改善箇所説明図

基準不適合発生箇所

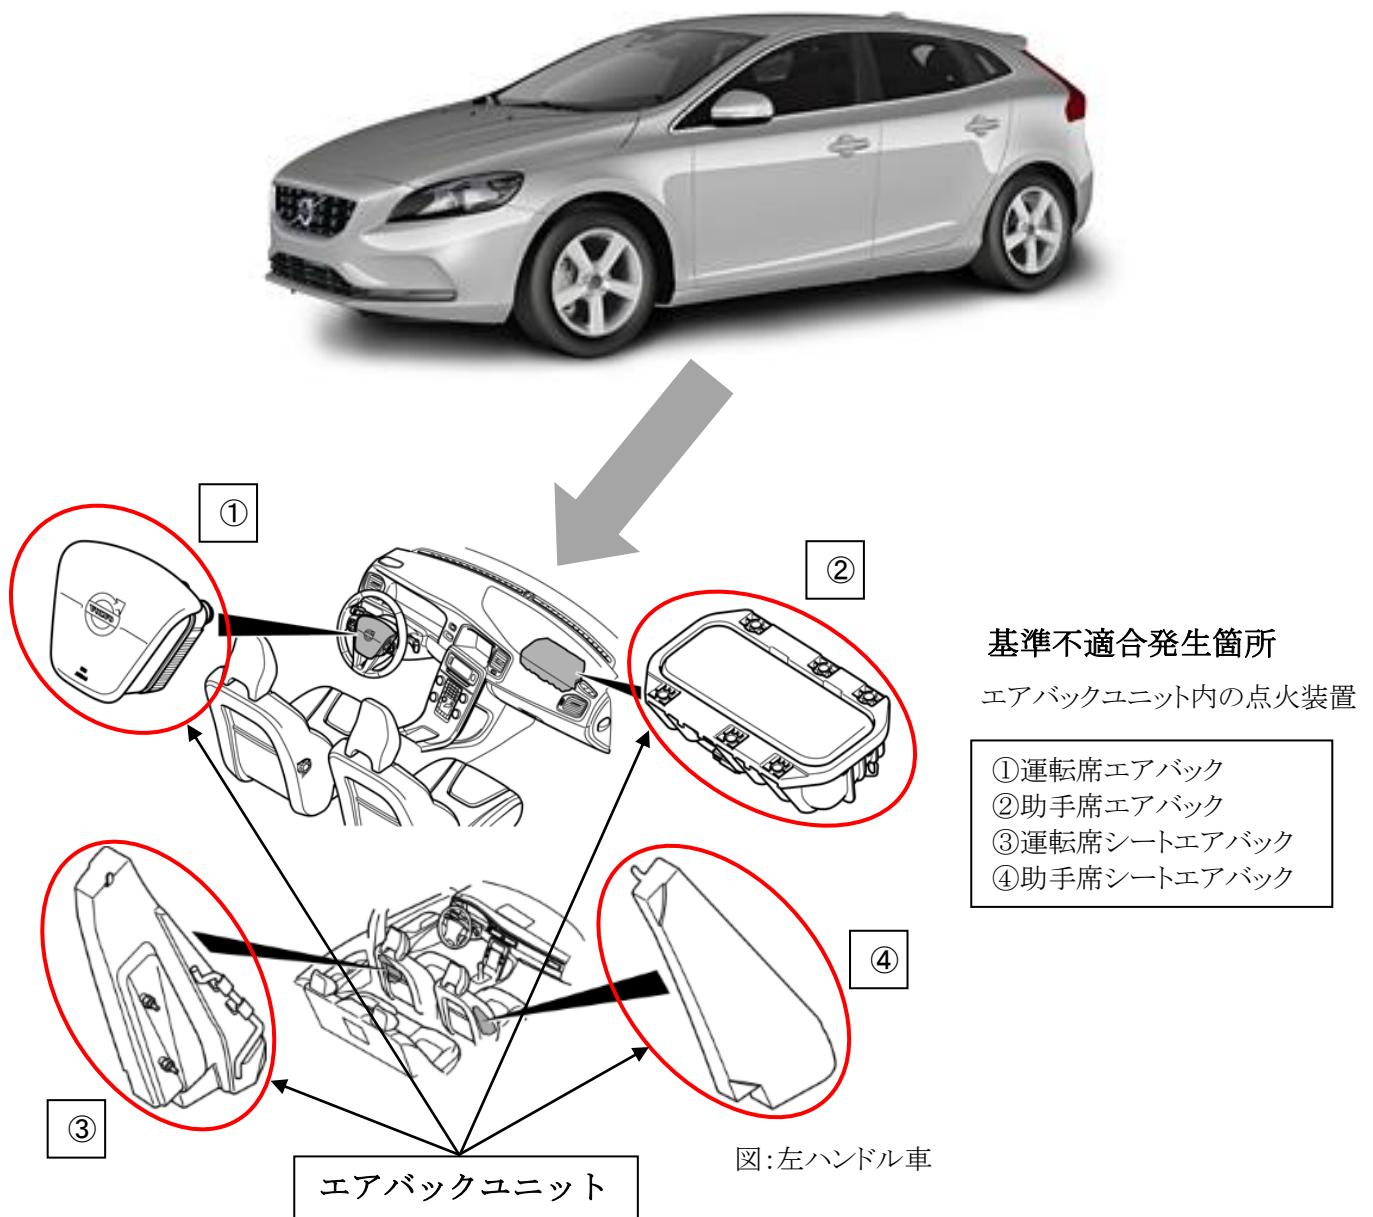
エアバッグのインフレーター(膨張装置)において、製造管理が不適切なため、点火剤が設計通り調合されていないものがある。そのため、衝突時にエアバッグが展開せず、乗員が過度の傷害を負うおそれがある。

対象となるエアバックの位置が車両により異なるため、以下のいずれかの改善措置をおこなう。

- ①運転席のエアバックユニットを良品と交換する。
- ②助手席のエアバックユニットを良品と交換する。
- ③運転席のシートエアバックユニットを良品と交換する。
- ④助手席のシートエアバックユニットを良品と交換する。
- ⑤運転席および助手席のシートエアバックユニットを良品と交換する。
